Mission régionale d'autorité environnementale

**Avis délibéré sur le projet de construction du
secteur 3 du pôle Europe à Mont-Saint-Martin (54)
porté par TERRA NOBILIS 2**

n°MRAe 2022APGE120

Figure 1: plan des 3 projets TERRA NOBILIS (secteur n°1 en haut, n°2 à gauche et n°3 à droite)

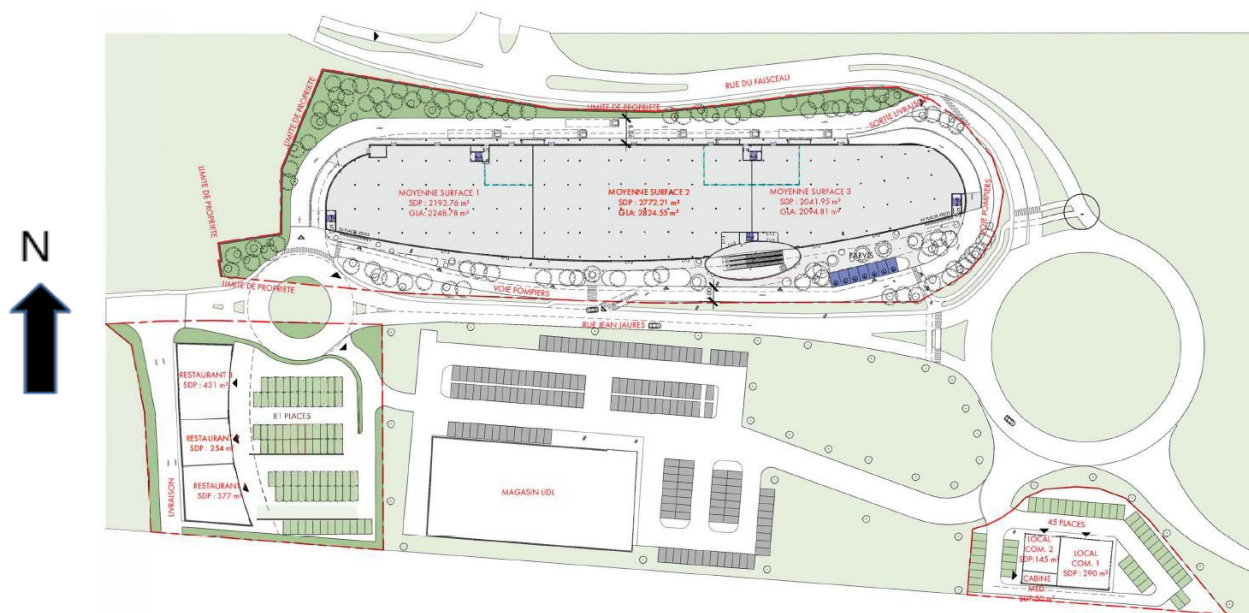
Le plan de la figure 1 a été extrait du dossier de l'avis de 2021. Or, le projet du secteur 3 a été modifié depuis et son emprise a été étendue. Le nouveau dossier ne présente pas de plan des 3 secteurs mis à jour.

L'Ae recommande de présenter un plan des 3 secteurs mis à jour après modification de l'emprise du secteur 3.

Figure 2: plan actuel du projet du secteur 3

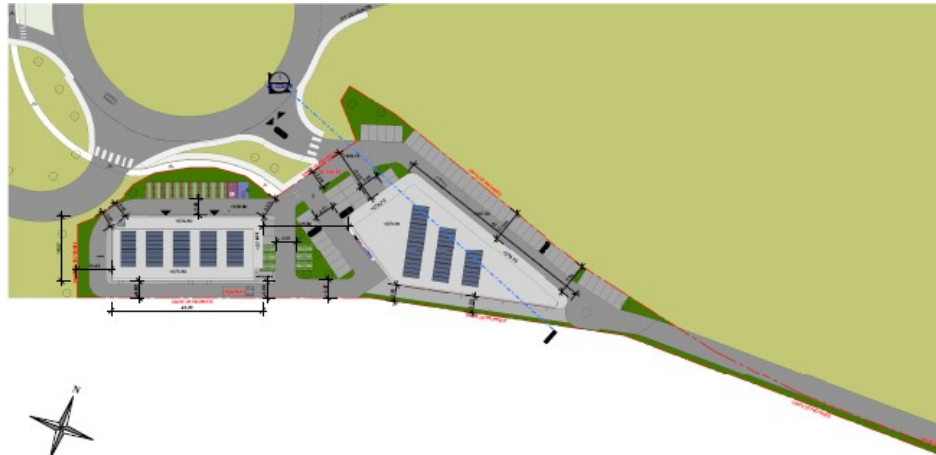
L'Ae rappelle que la réglementation impose⁷, dans le cas de pose de panneaux photovoltaïques, une surface de panneaux au moins égale à 30 % de la surface de la toiture, soit pour ce projet, une surface minimale de 630 m².

Par ailleurs, l'Ae relève que ces secteurs commerciaux sont insérés dans des voiries principalement destinées aux voitures, que l'accès routier du secteur 3 a évolué, et elle s'interroge sur les conditions de circulation des piétons et des vélos entre ces différentes zones, et notamment pour les piétons accédant en bus, puisque le dossier ne présente par d'information sur les itinéraires de circulation qui leur sont dédiés.

L'Ae recommande de préciser :

- **les itinéraires de circulation pour les piétons et les 2 roues entre les différents espaces du projet ;**
- **à quelle distance sera situé l'arrêt de bus le plus proche de l'entrée des cellules commerciales et de le localiser sur les plans, avec le cheminement prévu pour les piétons pour accéder aux différents lieux de la zone.**

Figure 3 : ensemble de la ZACOM et périmètre du pôle Europe

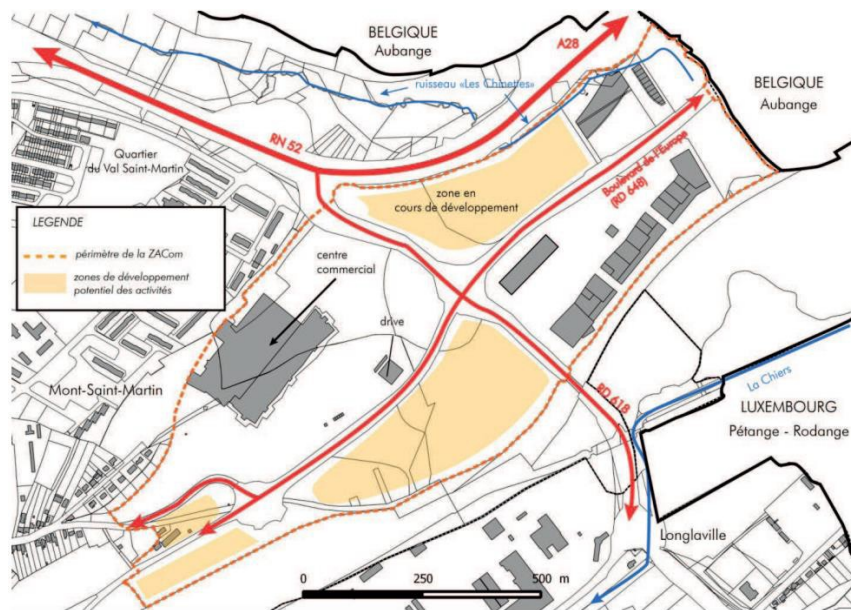
d'aucune demande d'autorisation environnementale ou d'urbanisme et n'existait donc pas en tant que projet avant cette date. La demande d'avis de 2021 sur le centre commercial du secteur 1 est bien la 1ère demande relative à cette zone d'activité. À ce titre, la nouvelle notion de projet s'applique bien aux secteurs de la ZACOM qui porteront ultérieurement de nouvelles opérations et notamment aux 2 secteurs de couleur saumon sur la figure 3 ci-dessus situés au nord et au sud du carrefour central.

L'Ae maintient donc sa recommandation de faire porter l'étude d'impact sur l'ensemble de la ZACOM.

Figure 4 :
OAP n° 3
« zones
d'activité
commerciale
UXc, 1AUXc
et
zone
d'activité
2AUX Entre-
Deux-Voies »

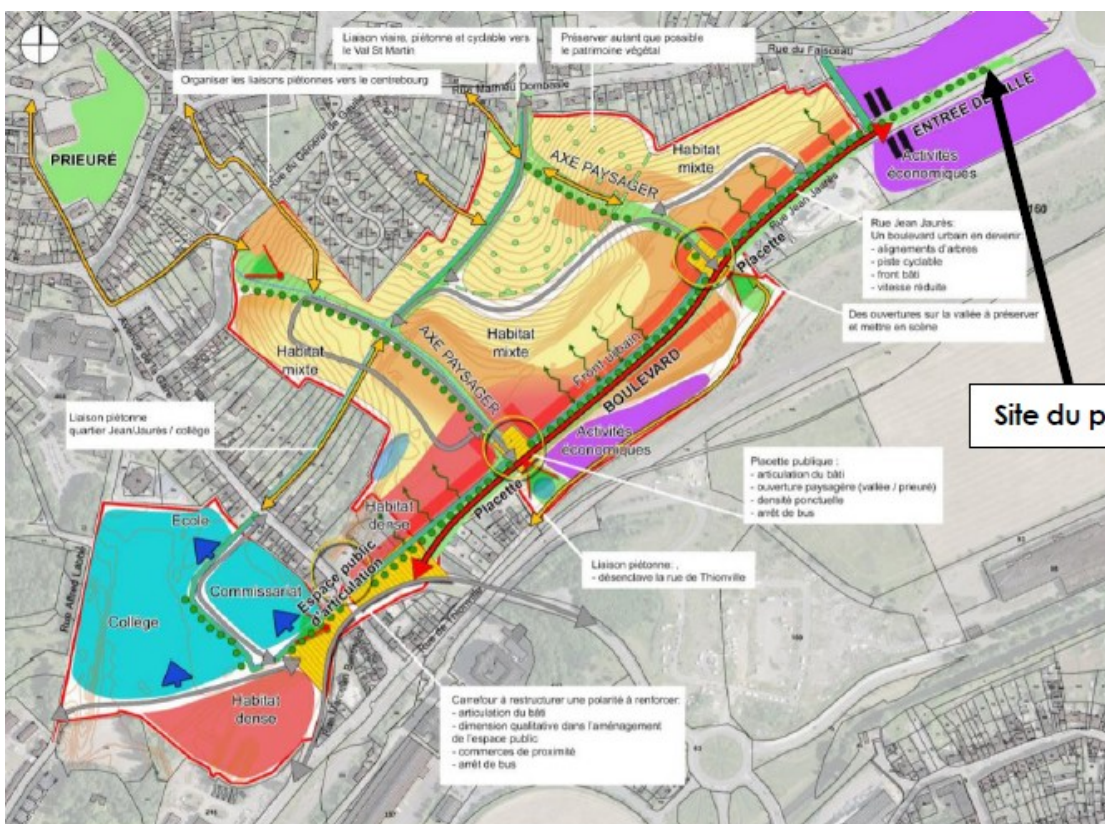
L'Ae admet que ces itinéraires sont prévus mais s'interroge sur le phasage de ces aménagements avec la construction des espaces commerciaux, les zones d'habitats figurant sur le plan de l'OAP n'étant pas encore construites. Par ailleurs, les itinéraires de mobilités actives présents dans le dossier ne portent que sur les liaisons vers le centre-ville de Mont-Saint-Martin alors que la zone de chalandise du projet est beaucoup plus vaste et intègre plusieurs communes dont les communes limitrophes voire transfrontalières. Enfin, le détail des circulations sur chacun des secteurs n'est pas présenté ; il n'est donc pas possible de voir si la circulation à pied ou à vélo y est aisée ou au contraire entravée par le stationnement des voitures et leur circulation.

L'Ae recommande au pétitionnaire de :

- **préciser la manière dont le centre commercial sera accessible par les usagers privilégiant les mobilités actives et venant de Mont-Saint-Martin ou des autres communes autour du projet ;**
- **le visualiser, y compris sur chacun des secteurs, par des plans ;**
- **préciser la sécurisation vis-à-vis du trafic routier.**
